MUNICIPALIDAD PROVINCIAL DEL CALLAO  
GERENCIA GENERAL DE DESARROLLO URBANO  
"Decenio de la Igualdad de Oportunidades para Mujeres y Hombres"  
"Año de la Universalización de la Salud"

RESOLUCIÓN DE GERENCIA GENERAL N° 172 - 2020-MPC-GGDU

3. Que, con Expediente N° 2020-01-88977, de fecha 14 de octubre de 2020, la empresa CONSTRUCTORA CUMBRES VILLANOVA S.A.C, **solicita corrección de planos, memoria descriptiva de la Recepción Parcial de Obras de Habilitación Urbana, correspondiente a la etapa III (Mz A Lt 3) del Proyecto Integral ubicado en la Av. República de Argentina 2424 y Jr. Villegas 582-584 – Callao, aprobada con Resolución de Recepción de Obras de Habilitación Urbana N° 50-2020-MPC-GGDU, de fecha 23 de julio de 2020, y posteriormente rectificada con la Resolución N° 58-2020-MPC-GGDU, de fecha 26 de agosto de 2020, por existir errores materiales contenidas en ellas.** Este hecho se advierte justamente de la Esquela de Observaciones emitida por la superintendencia Nacional de Registros Públicos – SUNARP, del Título N° 2020-01465117 de fecha 16 de setiembre de 2020, donde se indica lo siguiente:

**PLANO DE UBICACIÓN**

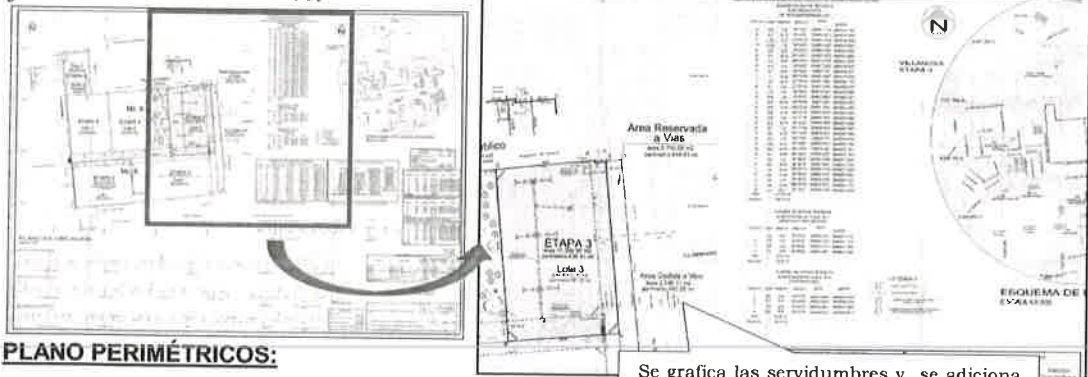
Dice: Según los planos aprobados.

**Debe decir:** Se adiciona y se grafica las servidumbres de ocupación para las subestaciones y electroducto subterráneo.

**PLANO PERIMÉTRICOS:**

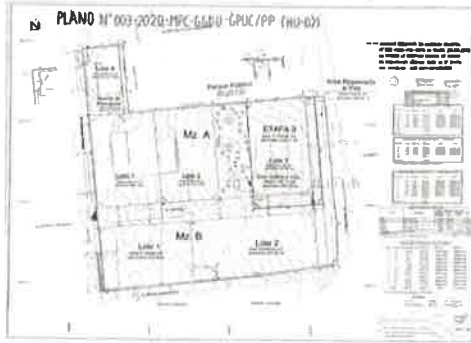
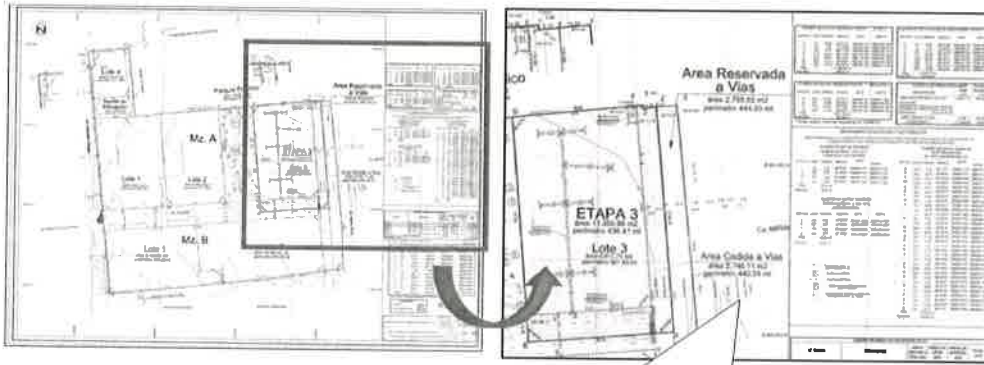
**Dice:** Según los planos aprobados.

Se grafica las servidumbres y se adiciona los cuadros de coordenadas de estos asimismo se considera en el cuadro de áreas de resumen – etapa 3

**Debe declr:** Se adiciona y se grafica las servidumbres de ocupación para las subestaciones y electroducto subterráneo.

Se grafica las servidumbres y se adiciona los cuadros de coordenadas de estos asimismo se considera en el cuadro de áreas de resumen - etapa 3

**PLANO DE TRAZADO Y LOTIZACION:**

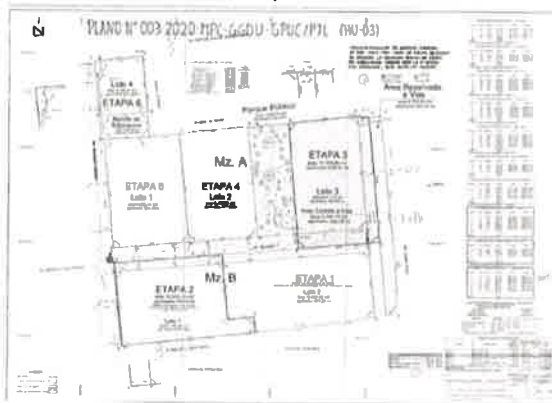
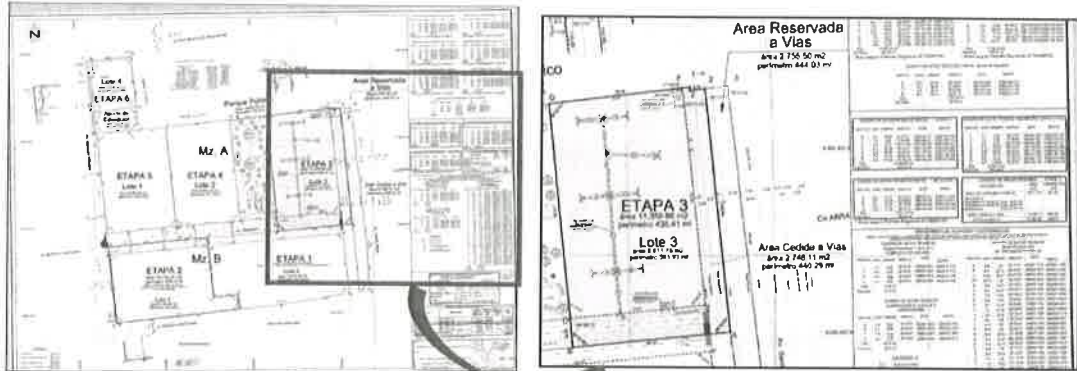
**Dice:** Según los planos aprobados.

**Debe declr:** Se adiciona y se grafica las servidumbres de ocupación para las subestaciones y electroducto subterráneo.

**DE LA MEMORIA DESCRIPTIVA**

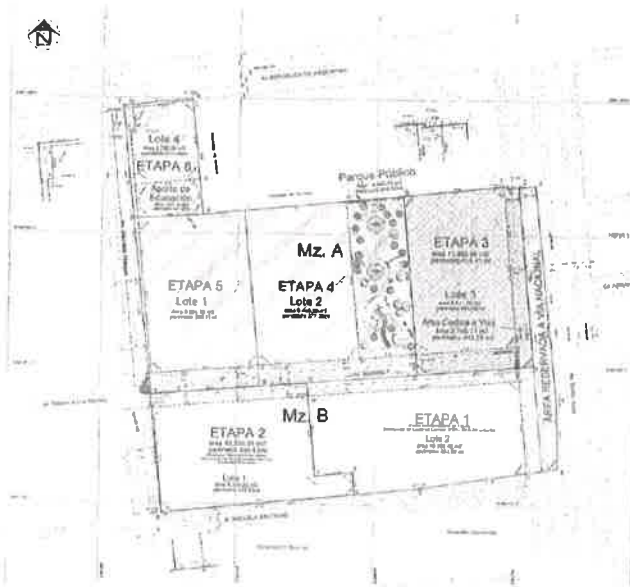
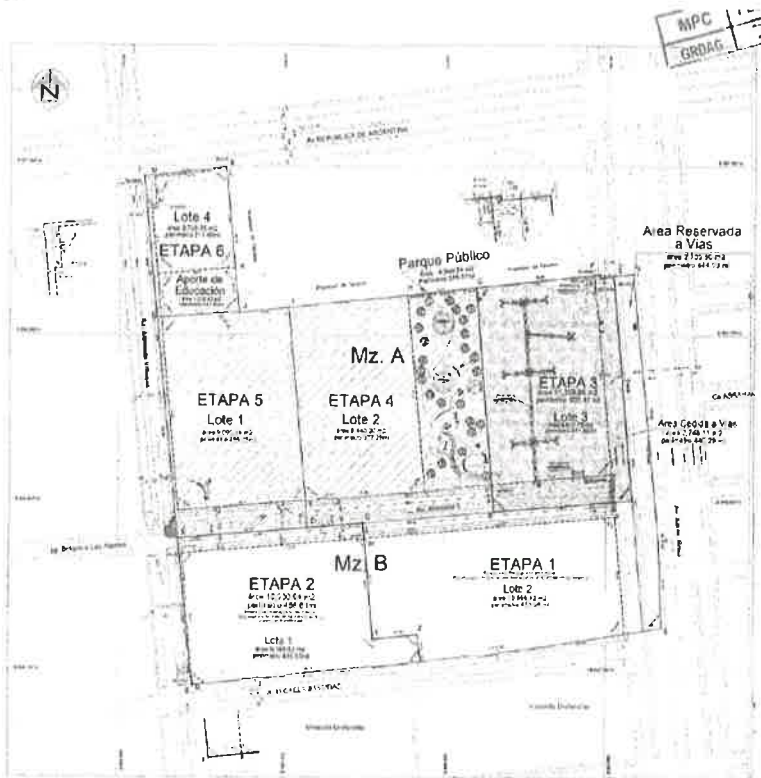
**Dice:** Según la memoria descriptiva

**Debe decir:**

Asimismo en la memoria descriptiva se agrega al ítem Descripción General de las Obras de Habilitación Urbana a Entregar – Etapa 3, la descripción de las servidumbres de ocupación para subestaciones y electroducto subterráneo denominados (Subestación N° 01: Compacta Tipo Bóveda, Subestación N° 02: Tipo Convencional y Electroducto de Tipo Subterráneo BT).
